RESUM DE LA JORNADA SOBRE EL POUM DE RUBÍ

A continuació fem un resum de les observacions i comentaris que s'han fet durant el monogràfic organitzat per l'AUP. Durant la jornada s'han anat comentant diverses fitxes del text refós del Plans d'ordenació urbanística municipal (POUM) que l'equip de govern pensa portar a aprovació, en principi durant el primer trimestre del 2017.

Figura 1. Eix de la Riera

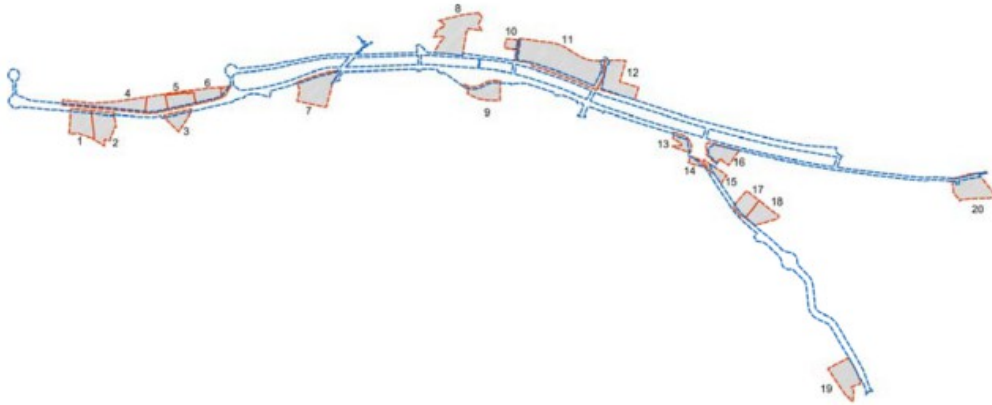
5. **Eix de la Riera (fitxa PE 3):** entenem que cal tractar amb especial cura el cas de la Riera, per la importància que té dins de la nostra ciutat i el paper que podria jugar tant des del punt de vista urbanística, com social, ambiental i ecològic. És necessari un debat profund de com volem que

sigui aquest eix en els pròxims anys. En aquest sentit, durant el debat que vam celebrar, i com ja s’ha dit altres vegades, es proposa reconvertir l’actual C-1413 en via urbana, pacificant el trànsit, creant carrils bici i zona de pas per a vianants. Amb aquestes accions s’aconseguiria reduir la contaminació ambiental i recuperar l’eix de la Riera com espai de relacions socials. Cal també redefinir els usos que actualment se situen en alguns punts de l’eix de la Riera (aparcaments, horts, activitats comercials) que distorsionen el paisatge de l’espai, i recuperar espais, com el Torrent de les Abelles, d’interès paisatgístic i natural. En el Pla Especial de la Riera (PE 3) s’integren diverses accions, entre elles la PMU 2.1 Escardívol i la PMU 4.5 Rubí+D, que comentarem a continuació. Altres accions ja es comenten en altres punts d’aquest document.

- a. **Escardívol (fitxa PMU 2.1):** encara s’hi projecten 87 habitatges (30% del sòl). També s’hi proposa fer una reserva important de sòl pel trasllat de l’Ajuntament (21.5%). Només quedarien un 6.5% d’espais lliures a la zona d’actuació. Entenem que amb aquesta proposta es perd l’oportunitat de tenir un espai lliure dins del propi eix de la Riera però també prop del nucli urbà.
- b. **Rubí+D (fitxa PMU 4.5):** es segueix projectant zona de comerç amb gran superfície. Aquest és un model depèn de la inversió d’un operador privat i és obsolet. De fet, no ha funcionat des de fa anys. Entenem també que per la situació del Rubí+D i la seva grandària cal aprofitar l’espai com a eix neuràlgic de la nostra ciutat, integrat en el que és l’eix de la Riera.

Figura 2. Can Pujol

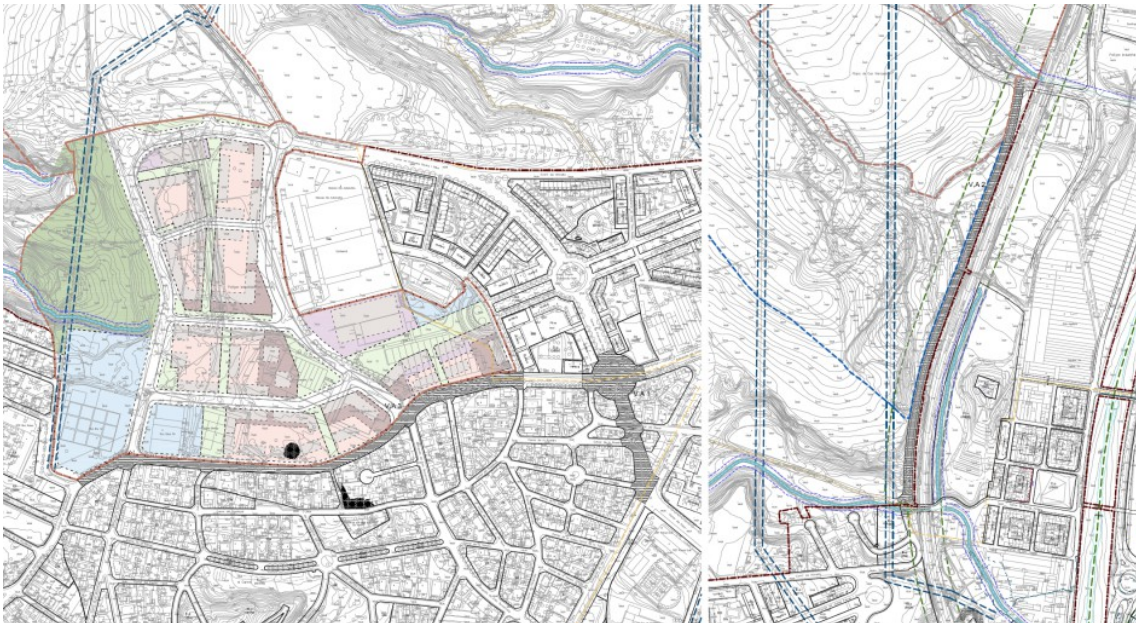
- a. **Can Pujol (fitxa PP 1):** actualment s’hi preveu la construcció de 1072 habitatges (35.6% del sòl), que anirien acompanyats d’espais lliures (26.5% del sòl) i equipaments (13%). Aquesta pla parcial presenta diverses qüestions: primer de tot, l’incompliment del conveni FICOSA-Ajuntament. Creiem que aquest ja no té validesa ja que l’empresa l’ha incomplert reiteradament. S’ha de recordar que aquesta elevada edificabilitat estava condicionada a que l’empresa mantingués l’activitat industrial a Rubí, cosa que no ha estat així des del moment en què van traslladar la seva producció a d’altres localitats. En segon lloc, es proposa un excessiu nombre d’habitatges (xifra de l’època de la bombolla immobiliària), amb tots els problemes que comportaria, especialment pel què fa a la mobilitat (1000 cotxes més com a

mínim) – de fet, caldria actualitzar l’estudi de mobilitat generada en funció d’aquesta nova proposta. Per resoldre aquesta qüestió l’equip redactor planteja un vial paral·lel a la via del tren entre el c/Pont de Can Claverí i c/Camí de Ximelis. Aquesta proposta no creiem que resolgui els problemes de mobilitat generada i a més dóna lloc a un futur desenvolupament urbanístic a les terres adjacents (Can Xercavins). A més, requereix d’una inversió pública important; la pregunta és, compensa fer aquesta inversió pública a canvi de fer un alt nombre d’habitatges a Can Pujol? No tindria més sentit reduir el nombre d’habitatges i evitar la construcció d’aquest nou vial?. Un altre punt és què passa amb els terrenys on ara s’ubica l’empresa Continental. Com quedarien aquests terrenys?.

Apostem, per tant, per modificar ambdós planejaments, el de Sant Genís i el de Can Pujol, adoptant una visió integral dels dos sectors, minvant de forma substancial la capacitat d’edificar, potenciant les dotacions d’equipaments i de grans zones verdes, i preservant les connexions naturals dels espais lliures de la ciutat.

Figura 3. Carretera de Rubí a Ullastrell – Sector E (Sant Genís)

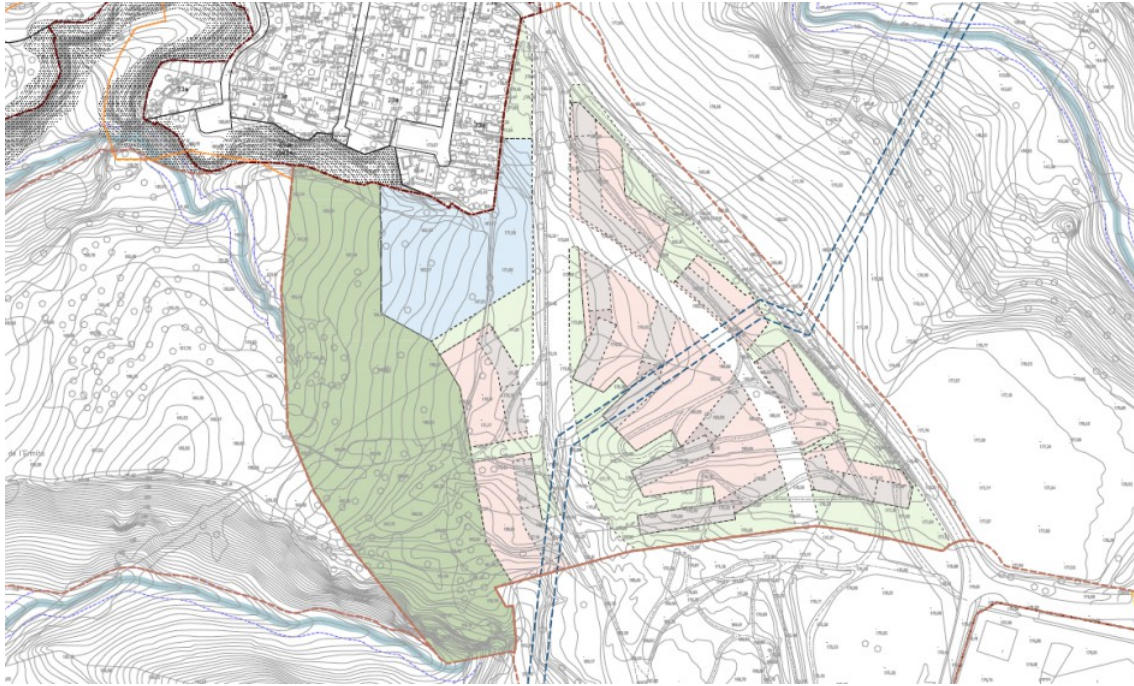
- b. **Carretera de Rubí a Ullastrell – Sector E (PP 4):** actualment s’hi preveu la construcció de 382 habitatges (24.36% del sòl), que anirien acompanyats d’espais lliures (47.71% del sòl) i equipaments (8.5%). Aquests 382 representarien uns 300 cotxes addicionals als 1000 ja comentats anteriorment. A més, tal i com es veu dibuixat en el mapa, es planteja que la zona d’espai lliure vagi en sentit sud-nord, sense tenir en compte la funció que un eix est-oest podria tenir com a connector. S’ha de tenir en compte que l’espai de Sant Genís esdevé la darrera connexió natural entre els espais no urbanitzables situats a ponent de la Riera, gràcies a que connecta físicament les terres de Can Xercavins

amb el bosc de Sant Genís, el torrent Fondo i les terres de Can Serrafossà. Si es duu a terme el planejament parcial de Sant Genís la nova trama urbana resultant, tal i com està dissenyada, trencarà definitivament aquesta connexió i aïllarà els espais naturals i rurals més propers a la Riera de la resta d’espais naturals i rurals del terme.
